POR MEDIO DE LA CUAL SE OTORGA UN PERMISO DE OCUPACIÓN DE CAUCE Y SE TOMAN OTRAS DETERMINACIONES

Que mediante Auto AU-02853-2023 del 4 de agosto de 2023, se dio inicio a una solicitud de **AUTORIZACIÓN DE OCUPACION DE CAUCE** presentado por el **MUNICIPIO DE RIONEGRO** con Nit 890.907.317-2, Representado legalmente por el señor **RODRIGO HERNANDEZ ALZATE**, alcalde (para la época) identificado con cédula de ciudadanía número 15.440.383, a través de su Delegado el Secretario de Hábitat (para la época) el señor **JOHN DAIRON JARAMILLO ARROYAVE**, con cédula de ciudadanía número 15.429.227; (que se destinará para la construcción de un Jarillón en la zona de retiro del Q. La Mosca en las coordenadas Latitud 6°10'50.39"N y Longitud 75°22'3.52"O, en beneficio del proyecto denominado “TERMINAL RIONEGRO”, ubicado en el predio identificado con Folio de Matricula Inmobiliaria 020-6292, propiedad del municipio, localizado en la vereda La Laja, sector Puente de Belén del municipio de Rionegro, Antioquia.

Que una vez evaluada la información aportada por el usuario en estudio, relacionada con la fuente a intervenir, se generó el informe técnico N° **IT-05444-2025** del 12 agosto de 2025, dentr

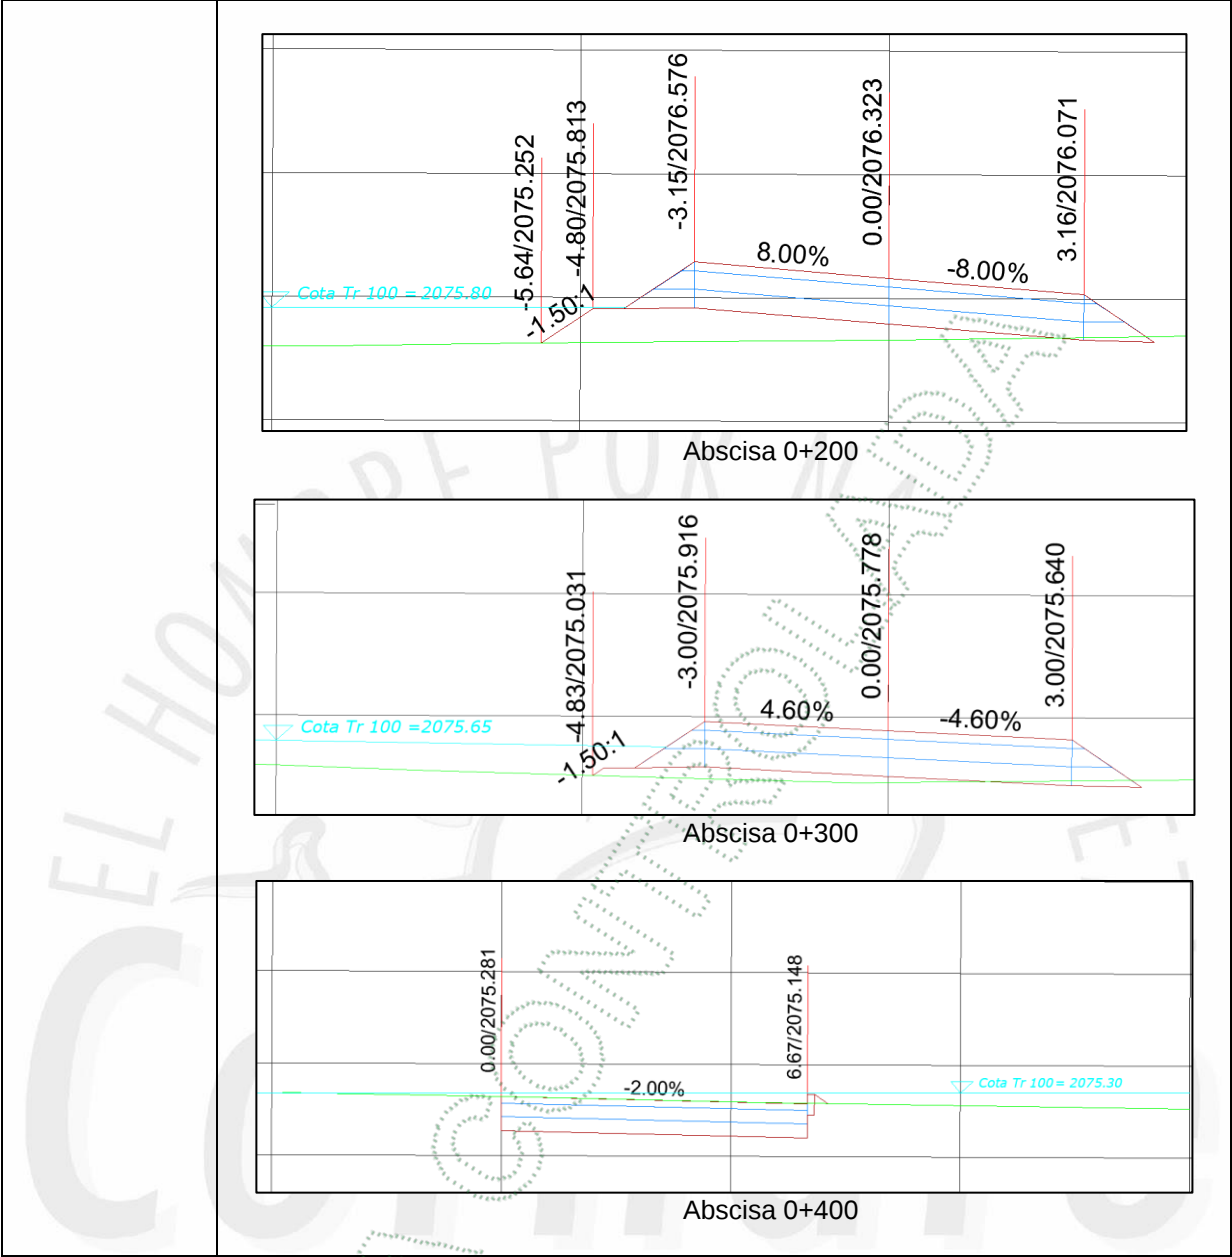
Obra N°:			1			Tipo de Obra:			Jarillón (vía)			
Nombre de la Fuente:			Q. La Mosca			Duración de la Obra:			Permanente			
Coordenadas						Altura(m):			Variable hasta un máximo de 2.3 m en la abscisa 0+070			
LONGITUD (W) - X			LATITUD (N) Y			Z			Longitud(m):			
75	22	5.112	6	10	47.205	2075	talud (H: V):			400		
							ancho menor (m):			1.5:1.0		
							ancho mayor(m):			Variable (6.0 – 7.0) m		
							Diámetro rebose (m):			Variable (7.0 – 10.0) m		
							Pendiente Longitudinal (%):			NA		
							Capacidad(m3/seg)			>178.5		
75	22	0.134	6	10	50.922	2075	Cota Lámina de agua de la fuente de Tr= 100 años (m)			Variable (2075.72 - 2075.52)		
							Cota superior del jarillón (m)			Variable (2075 – 2078.40)		
Observaciones: 												
												Abscisa 0+100

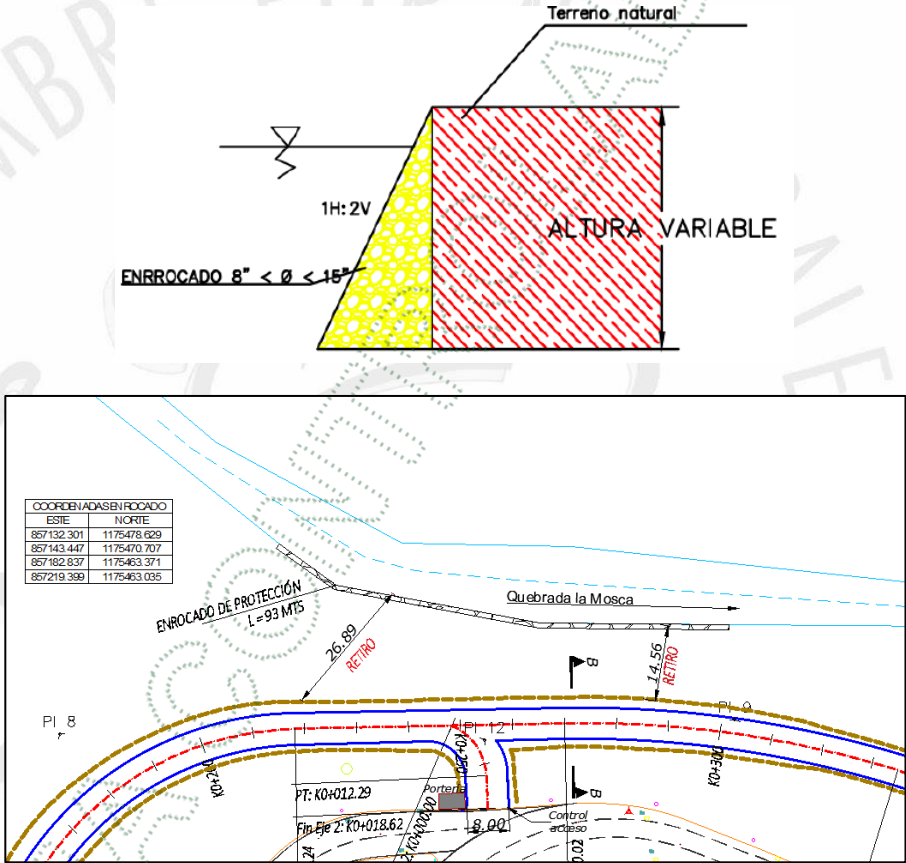
Enrocado de protección ante proceso de socavación en la Q. La Mosca que pudiera afectar la estabilidad del jarillón que serviría de infraestructura de movilidad vial en la Terminal de Rionegro, objeto del trámite de ocupación de cauce.

Se construirá en la margen izquierda de la Q. La Mosca entre las abscisas 0+200 y 0+300 de la vía.

Según las recomendaciones geotécnicas se pueden proteger las orillas con enrocado entre 8" y 15" de diámetro, dispuesto con una inclinación de 1H:2V.

El ancho del enrocado es de 1.0 según información de planos.

La cota superior del muro no sobrepasa la cota del terreno natural.
